快速建筑设计100例

100 Samples of Architecture Design Sketch

黎志涛 编著

前　言

例 27　公厕设计

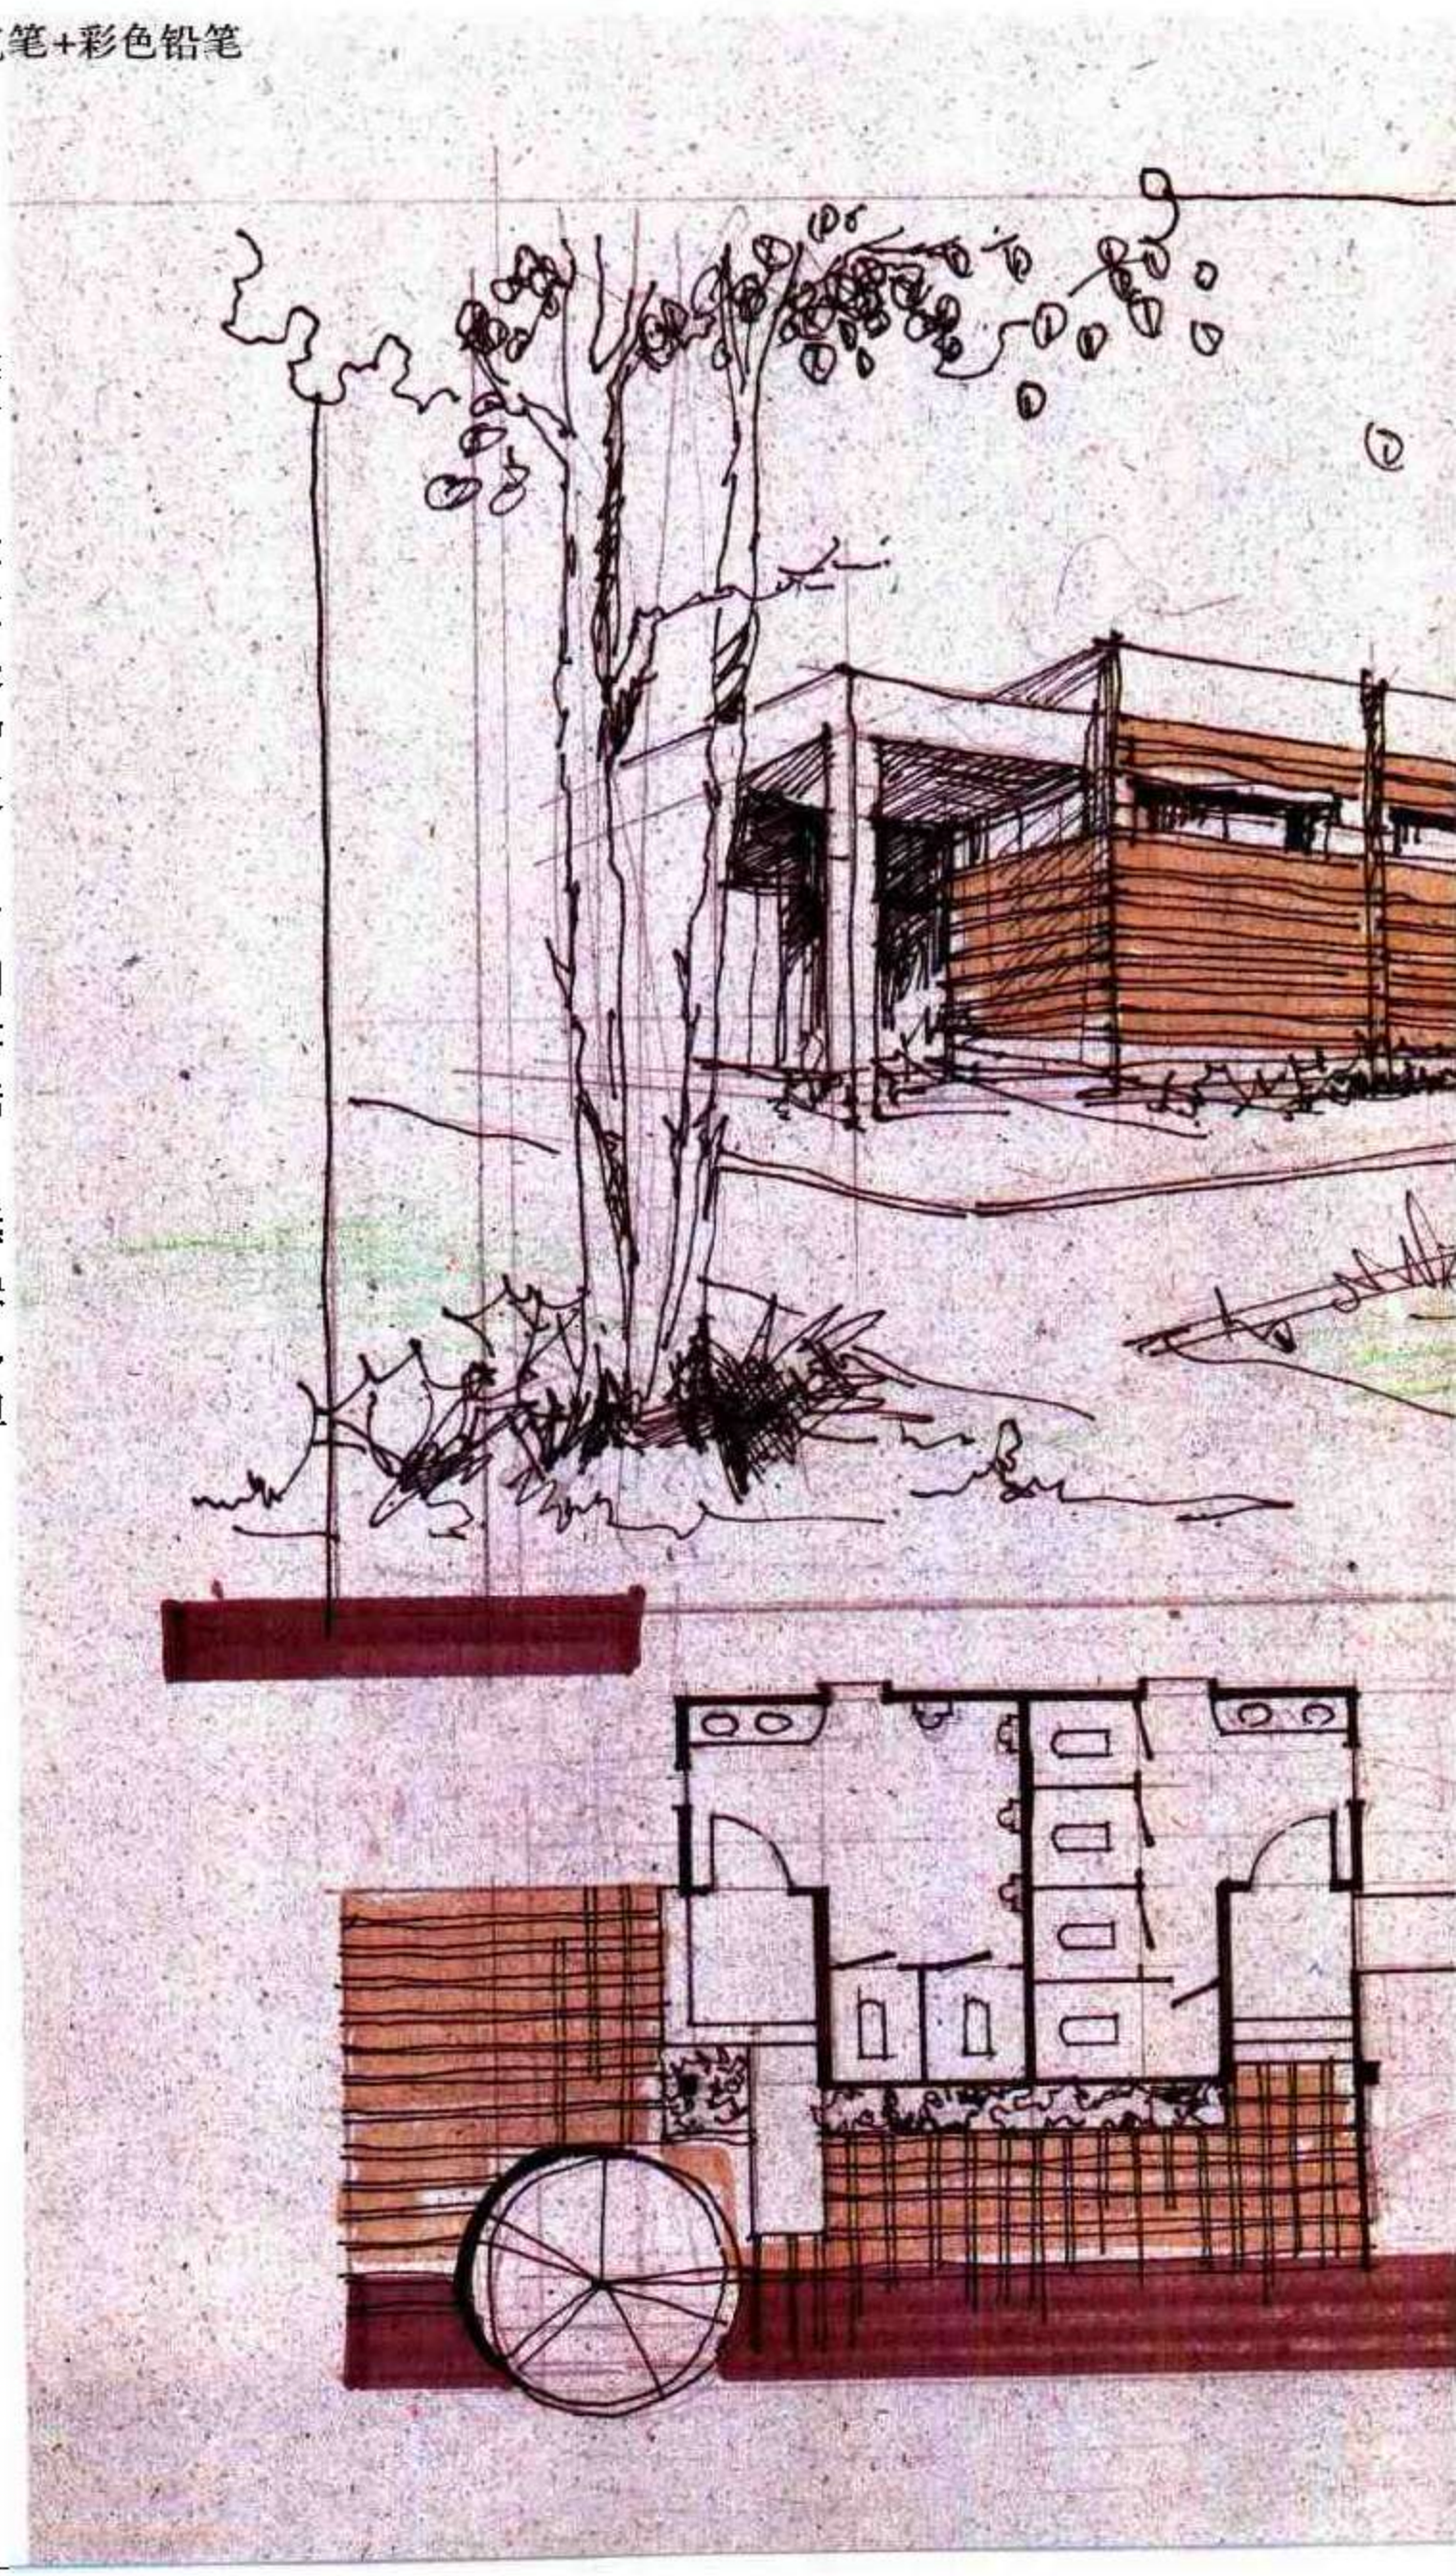
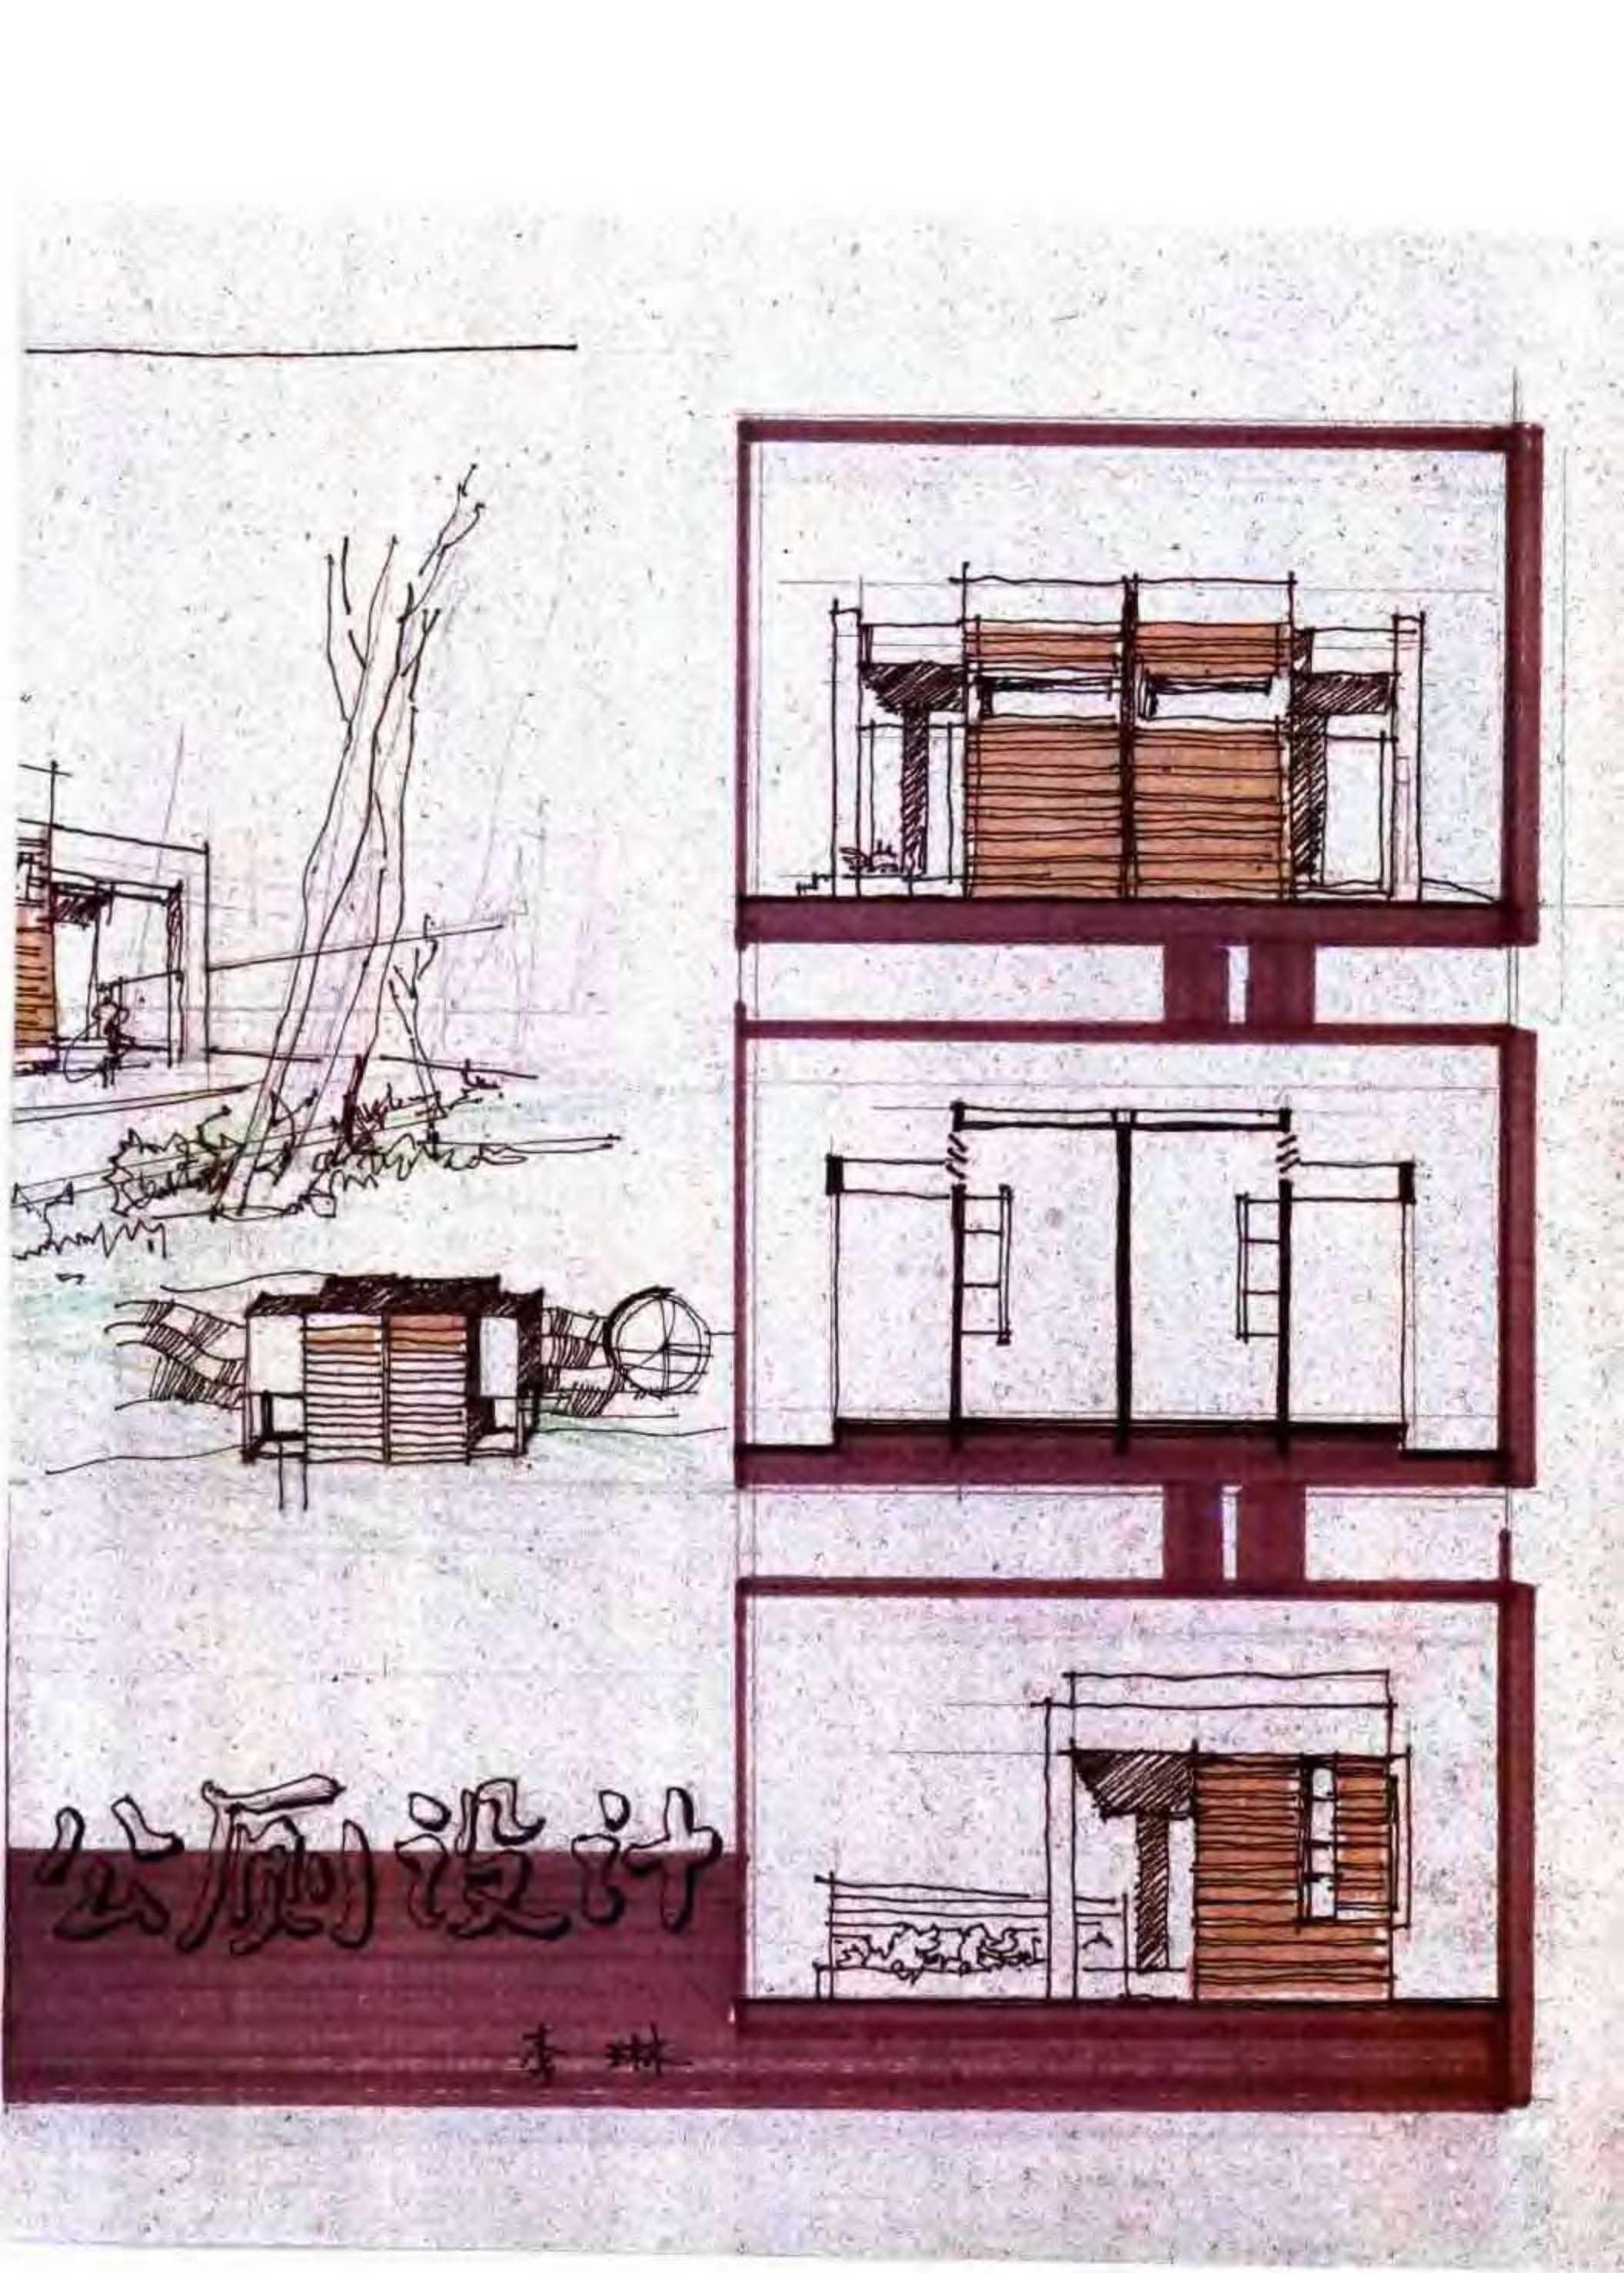
设计 —— 该方案平面功能合理，男女厕所入口分别置于两端，互不干扰，符合公厕设计要求。但内部空间在功能分区上应再稍加处理，使前室与厕所两种不同功能的空间划分更加明确。

造型设计简洁中有变化，利用入口阴影关系和材料色彩搭配使造型增添生动活泼感。

表现 —— 版面紧凑，构图匀称，反映出较好的美学修养。钢笔线条较熟练，但配景表现较粗糙。

例30　公园厕所设计

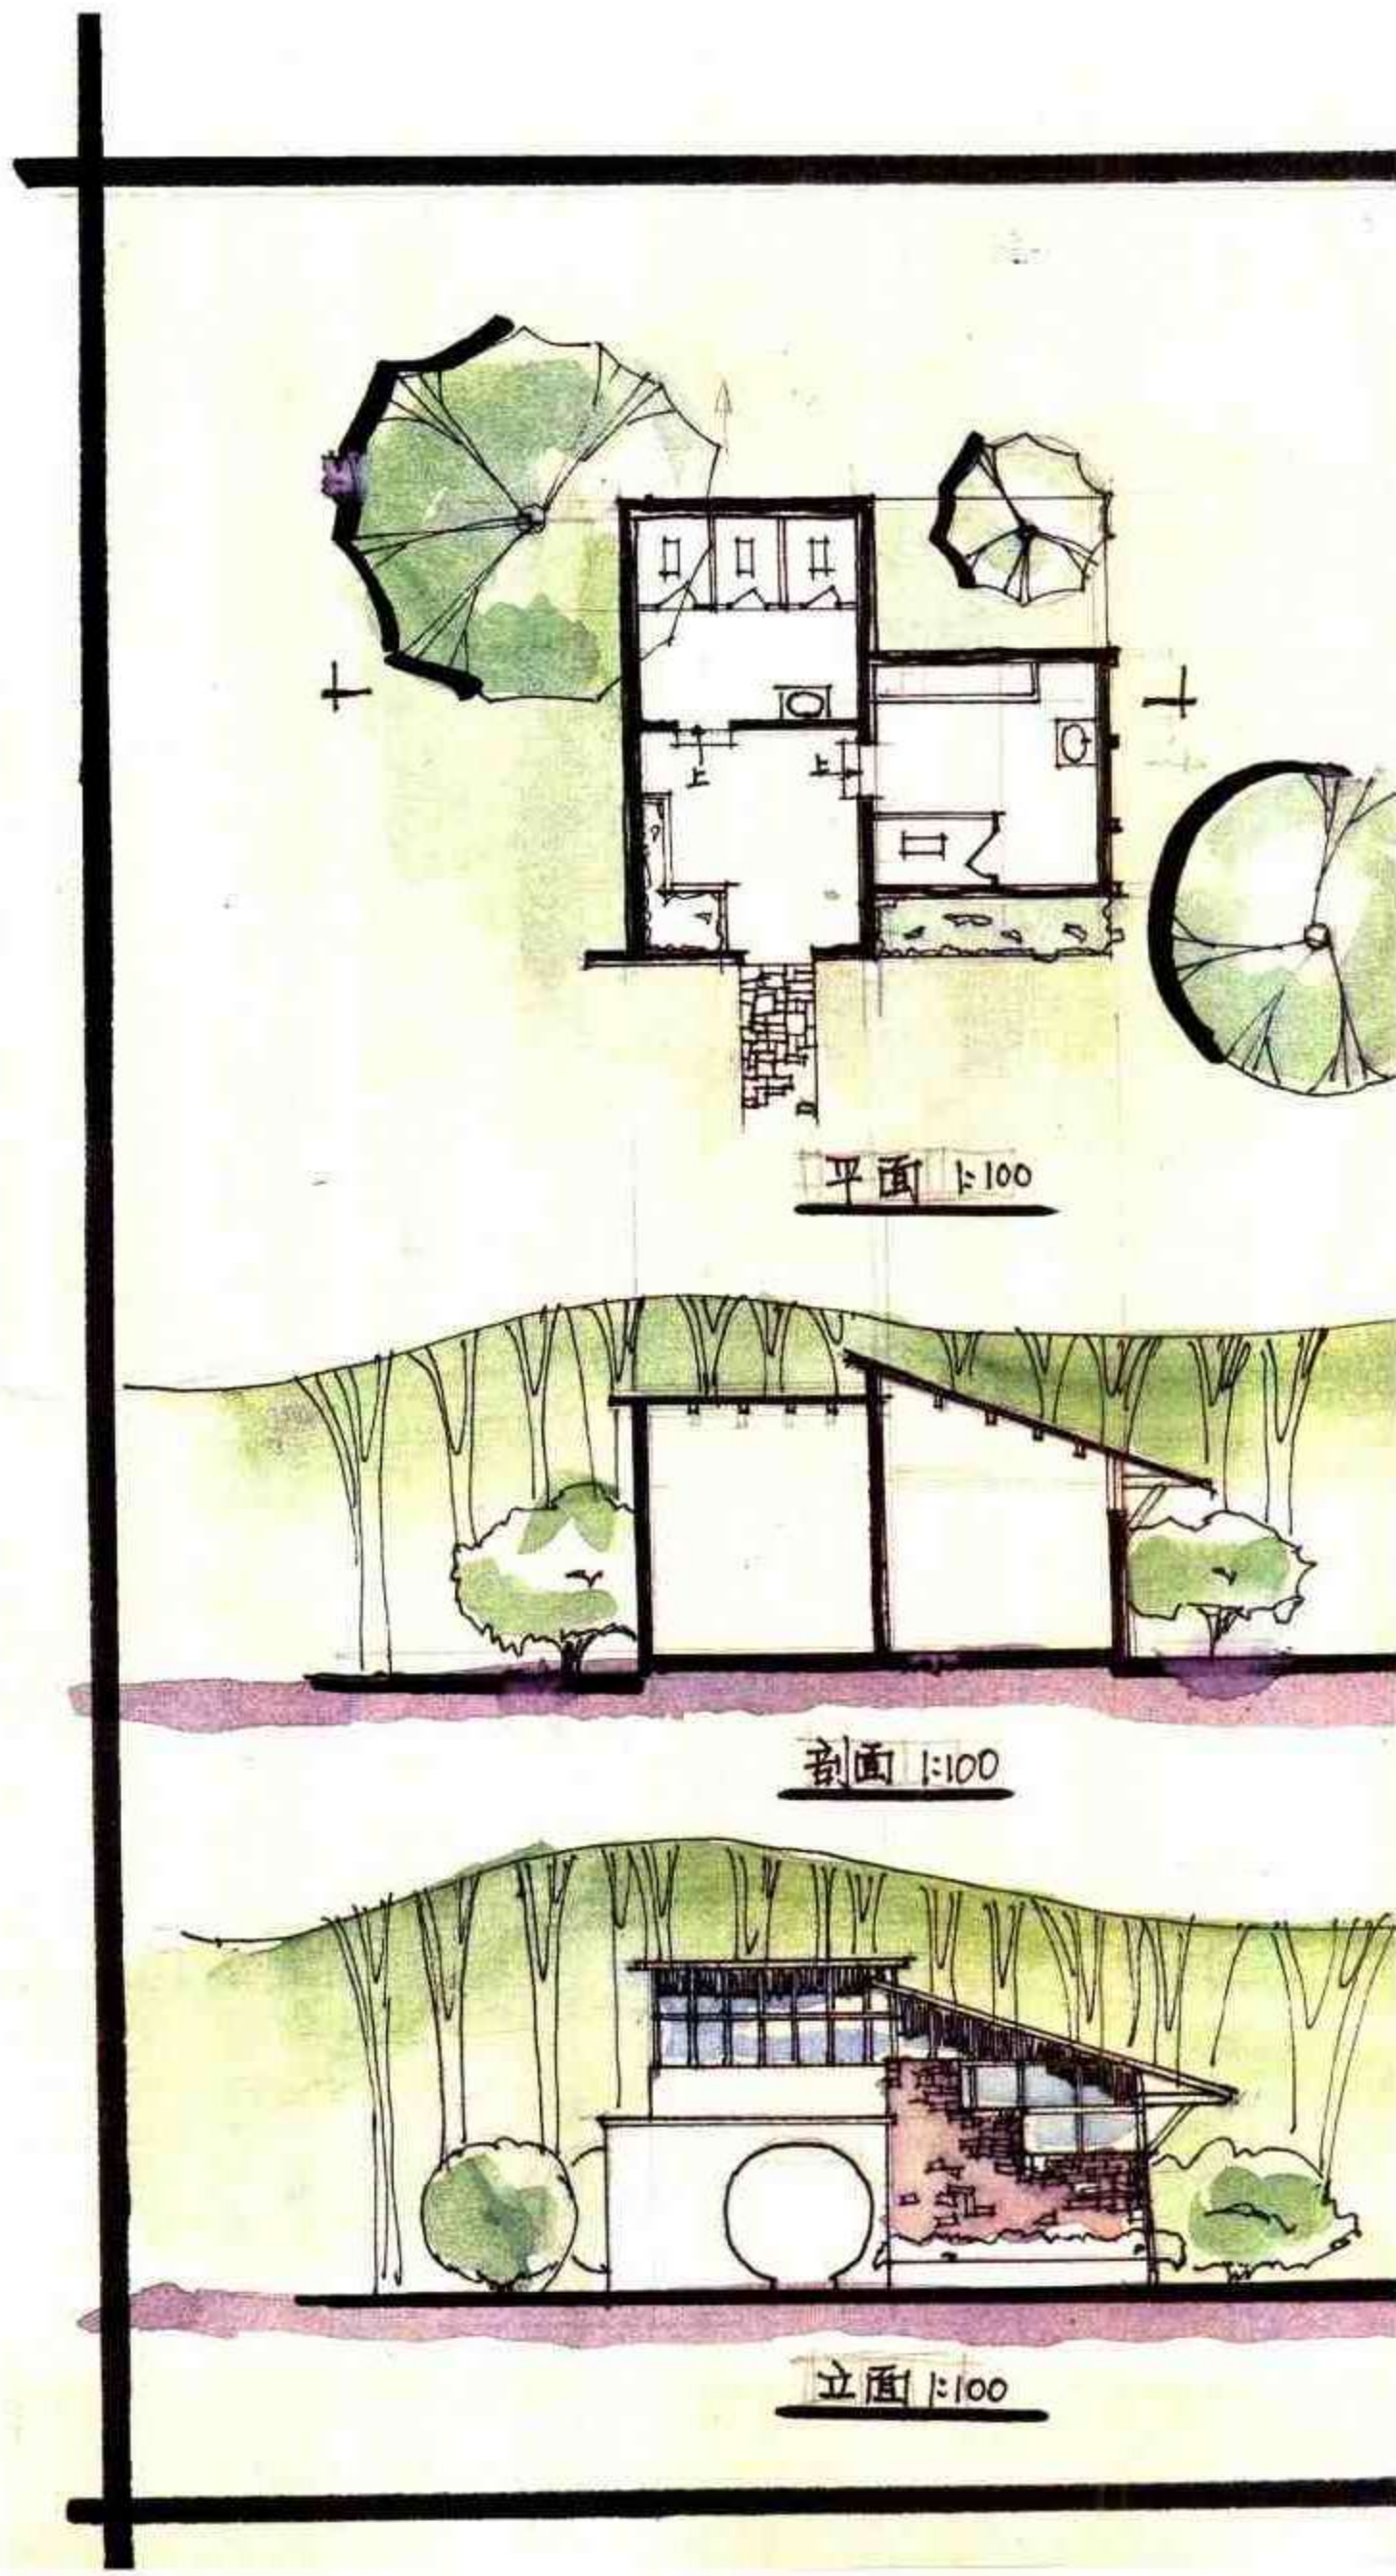
设计 —— 该方案平面设计以小院作为男女厕所与外部空间的过渡，起到了缓冲和隔离作用，并利用小院一角作为绿化景点，在一定程度上改善了厕所形象。但男女厕所都未考虑视线遮挡设计，缺少前室空间，且入口处由于踏步无平台，使得空间局促，且使用不便。室内洁具配置无章法。男厕蹲位尺度有误。

表现 —— 版面布局紧凑，整体感强，色调统一。徒手钢笔线条流畅，基本功较好。
